乾式貯蔵の審査書案は撤回を！

高浜原発 使用済燃料の乾式貯蔵施設に反対の意見を出そう

2025年4月2日 美浜の会

◆パブコメ対象の審査書案：高浜原発の使用済燃料の乾式貯蔵施設の設置に関する審査書案

第1図 給気口機能喪失時の空気の流れ

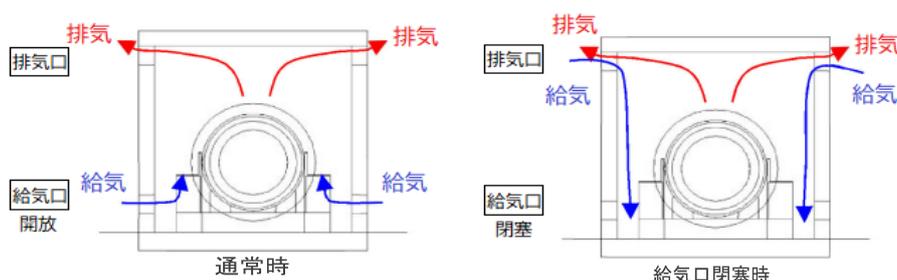
「個別格納方式」では、貯蔵容器は放射線の遮蔽のため、狭いコンクリートの箱（格納設備）の中に閉じ込められる。給気口から排気口への空気の流れて貯蔵容器を除熱するが、給気口の上端は 1 m の高さであり積雪などで塞がれると、除熱できなくなる。

関電は、審査書 23 頁で「給気口は閉塞する」ことを認めており、「排気口が給排気口の機能を果たすことにより閉塞しない設計とする」と強弁している。

適合性審査で関電は、下図右側の図のように、積雪等で給気口が閉塞しても、上部の排気口から外部の空気を取り込み、冷たい空気が格納設備の底まで下降し、温められた空気が上に向かう空気の流れが生じると説明している。積雪時の給気温度が 12℃以下なら、十分除熱できるという。本当にこのような空気の流れが生じるのだろうか。実験で確かめてもない。

審査書案では「積雪等により使用済燃料乾式貯蔵容器格納設備の給排気口が閉塞しないものであること」を確認したとだけ記している。審査書案は、基準規則解釈別記 4 が求める「設計であること」を意図的に外してしまっている。

そのため審査書案は、「給排気口は積雪等により閉塞しない設計」という解釈別記 4 に反する。よって審査書案は撤回すべき。

2013 年 3 月 8 日関電発表資料に乾式貯蔵施設位置 (■) を加筆

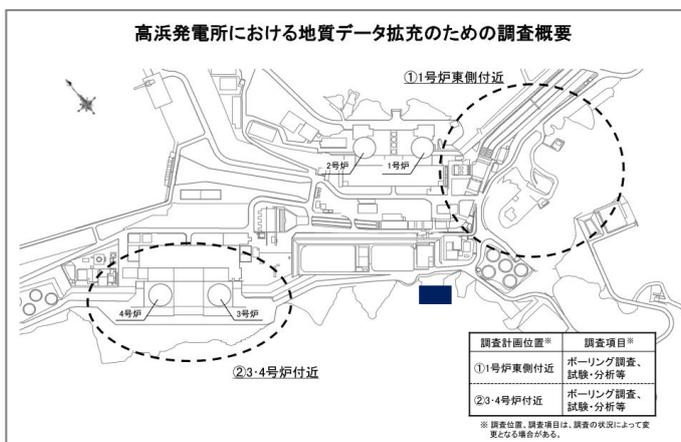
(2) 追加調査でも既許可の調査でも、設置場所の断層調査は実施していない

高浜原発では新規制基準によって、2013 年 3 月から追加調査が行われた。しかし、乾式貯蔵施設の設置場所周辺は、当時の調査でも断層調査は実施されていない。(右図)。

その後に出された高浜 1～4 設置変更許可申請の資料でも、設置予定場所周辺は評価対象となっていない(2015 年 4 月 2 日審査会合資料等)。

また、既許可の申請書類に記載されている二次元反射法による探査位置図でも、設置予定場所は解析対象となっていない。

それにも関わらず、今回も断層調査を実施しないことを認める審査書案は撤回すべき。

評価断面図(変更予定の形状)
2024年7月12日審査会合資料より(一部加筆)

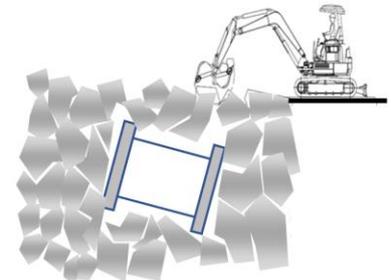
(1) 急斜面の下の乾式貯蔵施設は初めて

貯蔵施設予定地は、敷地内の山裾の斜面を切り取って造成する。貯蔵容器の設置場所の裏手は 50 度の崖、その先も 30 度以上の急こう配の斜面が続く(右図)。

2024 年 7 月 12 日の審査会合で石渡前委員は、斜面の土砂崩れによる危険性を次のように指摘した。「今までは、福島第一や東海第二などの施設は平地にある。非常に急な斜面に離隔距離なしに置くというのは初めてではないか。それ自体がリスクになり得る。多量の土砂が貯蔵施設の上になだれ込んできたとき、キャスクは損傷しないのか、上に乗ってしまうとキャスクの温度があがっていく。それは大丈夫か確認する必要がある」。

(2) 土砂崩れの危険性を評価していない

関電は、「周辺の斜面が崩壊せず、乾式キャスクの安全機能が損なわれるおそれがない」としている。土砂崩れの影響評価は実施していない。「斜面の安定性評価」は実施しているというが、斜面のすべりやすさに影響を与える地下水位の設定では、短時間で集中的に降る豪雨や、長期間続く長雨の影響は検討されていない。

気象条件は過去のデータに頼るだけでなく、気候変動を考慮してより厳しい評価を実施すべき。

急斜面の土砂崩れにより貯蔵容器・格納設備全体が埋もれた場合の評価をしていない審査書案は撤回すべき。

3月26日規制委員会 資料1の参考1(52頁)

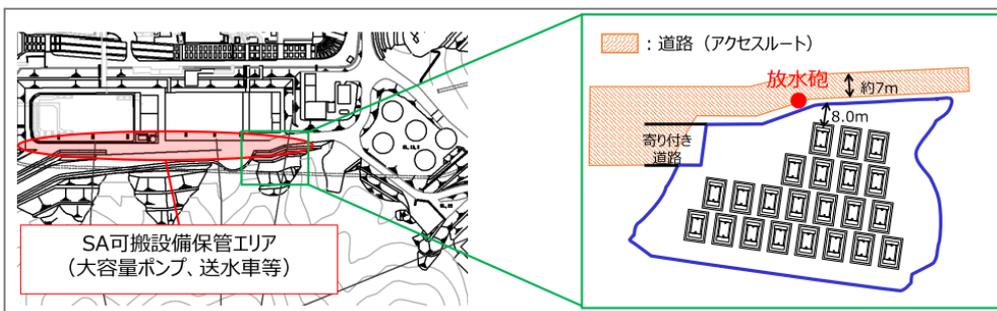
審査書案 7 頁では、関電は「容器に収納された使用済燃料も損傷して、外部に放射線及び放射性物質が漏れ出す事象」と「全ての給排気口が完全に閉塞し、容器の除熱が阻害される事象」の対策として、「応急復旧対策を用意する。」としている。応急復旧対策とは、重機でがれきや土砂を除去し、時間がかかる場合は放水によって貯蔵容器を冷却し、盛土で放射線を遮蔽しながら、重機で貯蔵容器を掘り出すというものだ。

審査書案はこれを認め、7 頁で「地盤が変形した場合及び地盤に変位が生じた場合においても、必要に応じ、応急復旧対策を実施することにより、その安全機能を損なうおそれがないものであること。」と評価している。放射能漏れを想定しながら、応急復旧対策に頼り、地盤の評価なしを認めている。

(3月4日審査会合の資料1-1、11頁より)

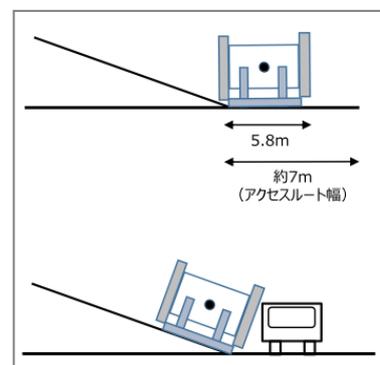
関電は、地盤に変位・変形が生じ、地盤が傾いた場合、貯蔵容器が設置場所の約 5m 下にある道路に滑り落ち

る可能性がある」と説明している。道路は、重大事故対応のためのアクセスルートとなっており、大容

量ポンプや送水車など重大事故対策のための可搬設備を保管する場所の一部にもなっている。滑り落ちた貯蔵容器が、道路の大部分を塞ぎ、可搬設備の通行を阻害すること、また可搬設備に衝突して使えなくなる可能性があることを示した。アクセスルートの幅は約 7m であり、滑り落ちた貯蔵容器がアクセスルートを最大 5.8m 塞ぐ。

しかし関電は、アクセスルートは 2 本あり、放水車等も複数台あるため影響はないとしている。

アクセスルートが 2 本準備されているのは、重大事故対策のために多重化が必要だからではないのか。1 本が使えなくなることは、安全上認められない。可搬設備が複数系統、複数台準備されているのも重大事故対策のために必要だからではないのか。1 台が使えなくなることは認められない。

この問題について、審査書案では評価を行っていない。評価すべきではないのか。
